Planänderungsverfahren 02, Planänderung 2.3: Wegegenossenschaft Höltinghausen  
– Änderung der Trassenzuwegung

## **Gasversorgungsleitung Nr. 458**

### **Wardenburg - Drohne**

**Antrag auf Planänderung vor Beschlusserlass  
nach § 73 Abs. 8 VwVfG**

Abbildung 1: Änderung Wegegenossenschaft Höltinghausen 1

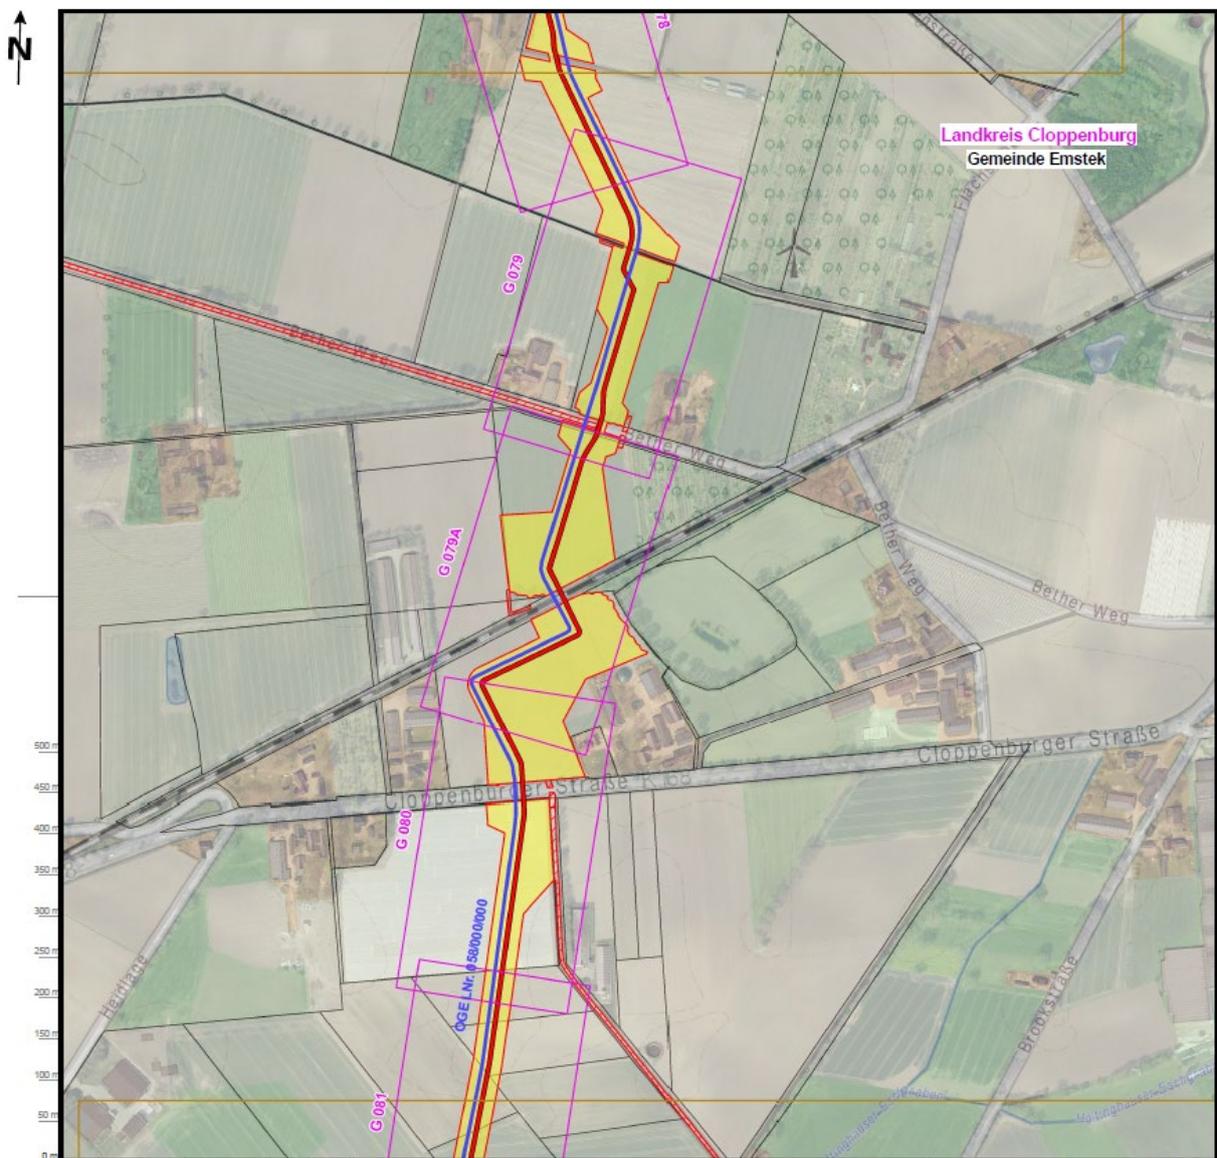
Die Zufahrt von der „Cloppenburger Straße“ über den „Bether Weg“ führt zum Teil über Flächen der Wegegenossenschaft, quert eine Bahnstrecke und wird von Osten an den Arbeitsstreifen am „Bether Weg“ herangeführt. Aufgrund der Hofausfahrten, dem schmalen Wegeprofils und dem Gehölzbestand entlang des Weges der Wegegenossenschaft wurde eine Zufahrt von Westen zum Arbeitsstreifen am „Bether Weg“ gefordert. Die folgende Tabelle zeigt den Vergleich der beiden Zufahrten.

Eigenschaften	Zufahrt alt	Zufahrt neu
Länge	ca. 740 m	ca. 2.190 m
Querung Bahnübergang	ja	nein

Die neue Zufahrt führt von der B 213 (Ahlhorner Straße) über den „Höltinghauser Weg“ und „Bether Weg“ zum Arbeitsstreifen. Die Zufahrt weist eine Mehrlänge von 1.450 m auf, quert nicht die Bahnstrecke und hat ein breites Straßenprofil. Trotz der Mehrlänge wird die Änderung aufgrund des besseren Straßenprofils beantragt.

Abbildung 2: Änderung Wegegenossenschaft Höltinghausen 2

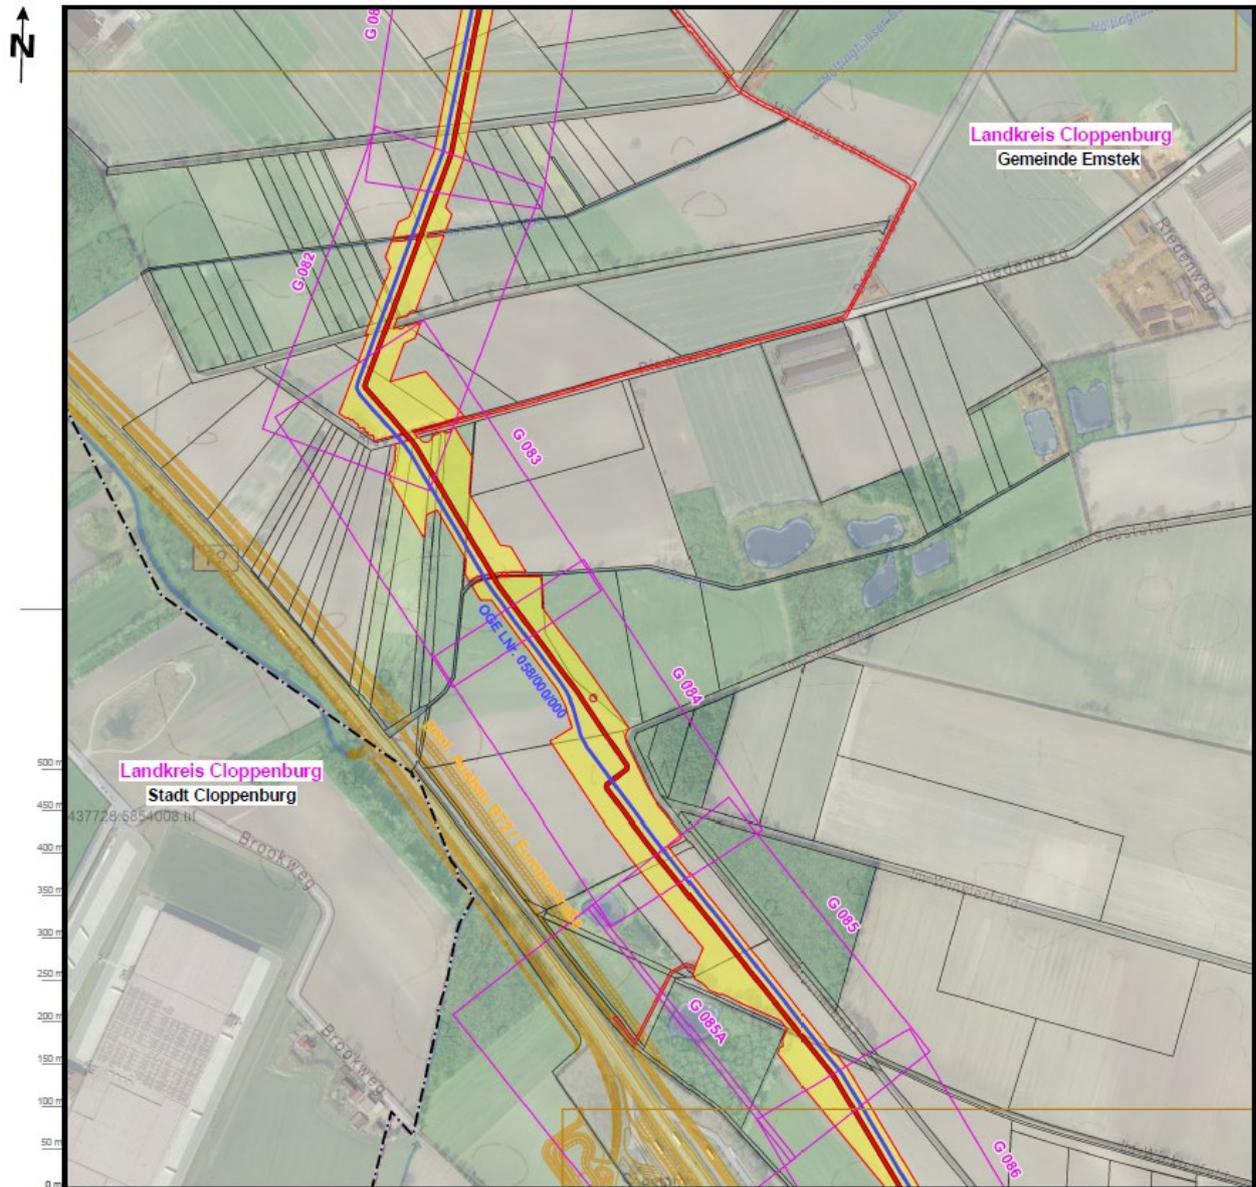
Die Zufahrt von der „Cloppenburger Straße“ über die „Brookstraße“ wurde bis zur Kreuzung mit der Straße „Höltinghausen“ durch die Wegegenossenschaft abgelehnt. Das schmale Straßenprofil und eine Brücke über den „Höltinghauser Eschgraben“ mit zulässigen 7,5 t, Zufahrten von den Höfen und ein Baumbestand nahe der Straße waren die Gründe der Wegegenossenschaft zur Ablehnung. Der Vorschlag der Wegegenossenschaft ist ein Weg, der sich auch im Unterhalt der Wegegenossenschaft befindet. Er quert auch den „Höltinghauser Eschgraben“, aber mit einer neuen Brücke ohne zulässige Tonnagen Begrenzung. Die folgende Tabelle zeigt den Vergleich der beiden Zufahrten.

Eigenschaften	Zufahrt alt	Zufahrt neu
Länge	ca. 1.460 m	ca. 1.470 m
Querung Höltinghauser Eschgraben	Alte Brücke	Neue Brücke

Die neue Zufahrt hat mit ca. 10 m Unterschied annähernd die gleiche Länge und den Vorteil der Nutzung der neuen Brücke über den „Höltinghauser Eschgraben“ ohne Tonnage Beschränkung. Zusätzlich besitzt die neue Zufahrt ein breiteres Wegeprofil und weniger Hofzufahrten. Aus diesen Gründen wird die Änderung dieser Zufahrt beantragt.

Antrag (Z029)

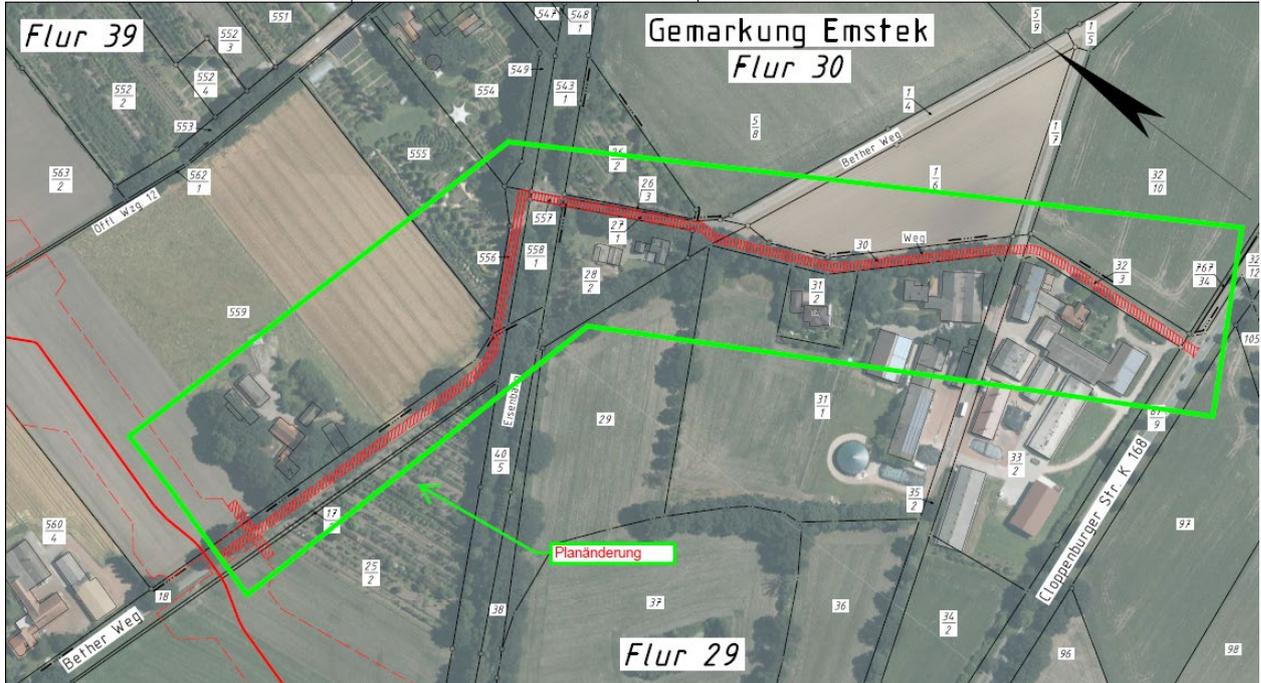
Änderung (Z029)

Änderung (Z029 B)

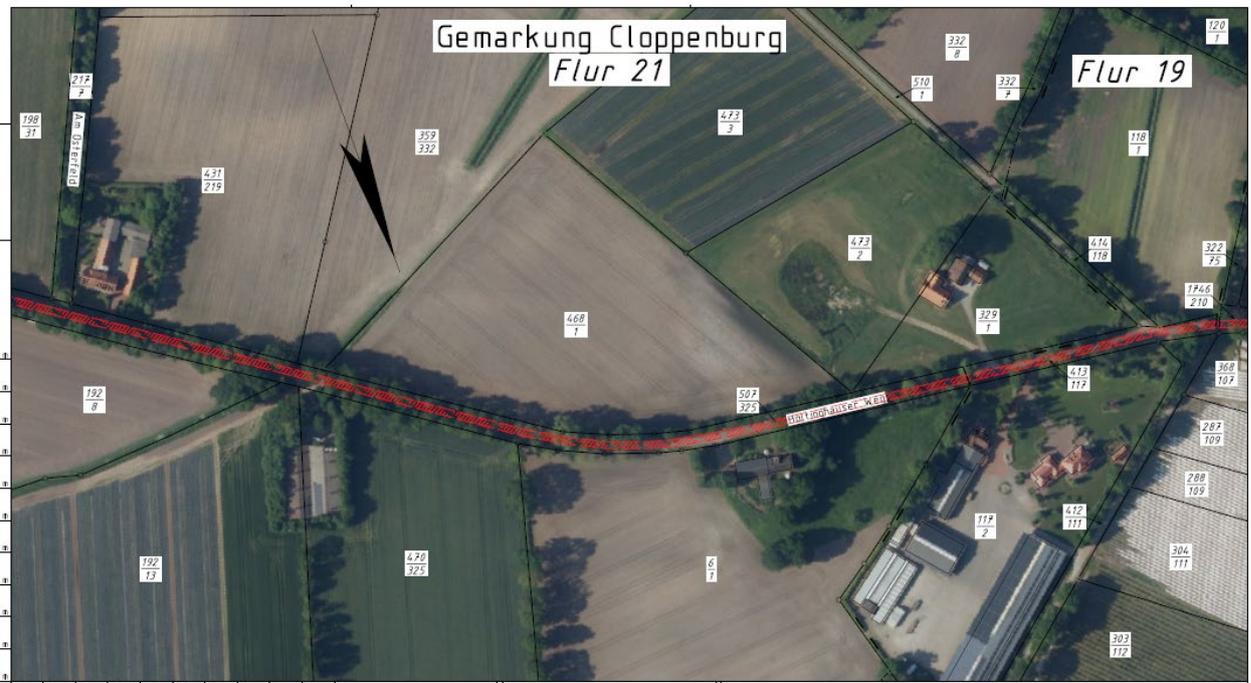
Änderung (Z029 C)

Antrag (Z 030)

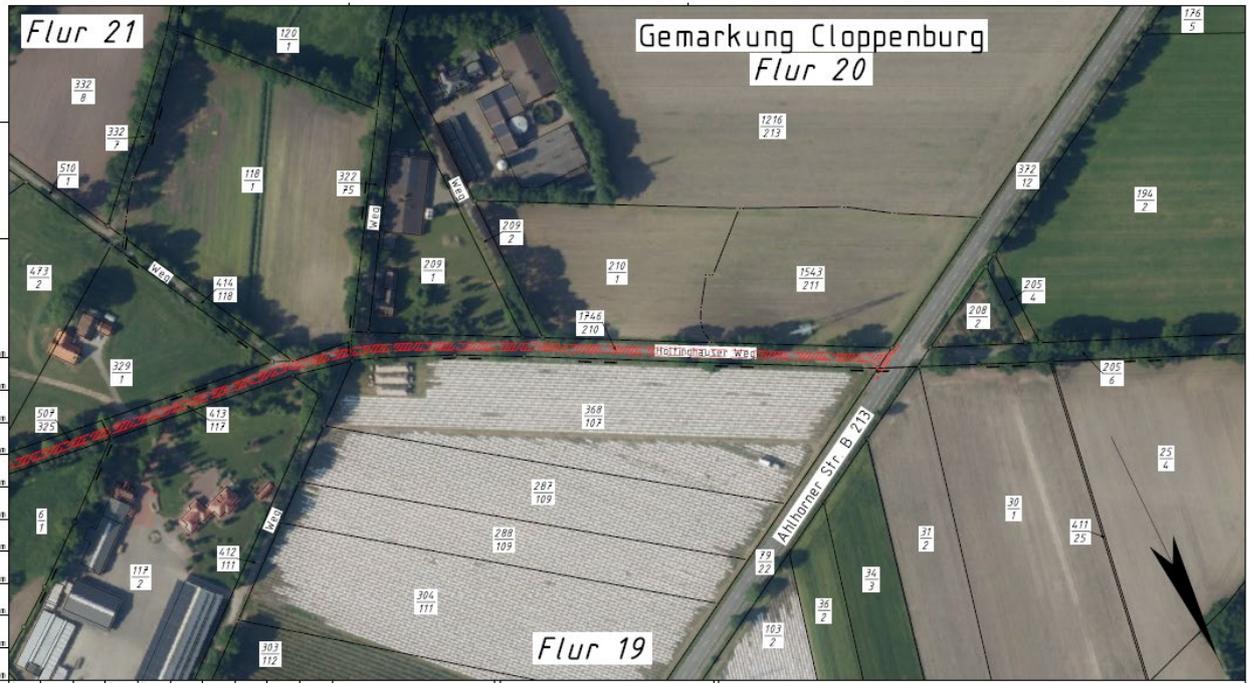
Änderung (Z 030)

Antrag (Z 031)

Änderung (Z 031)
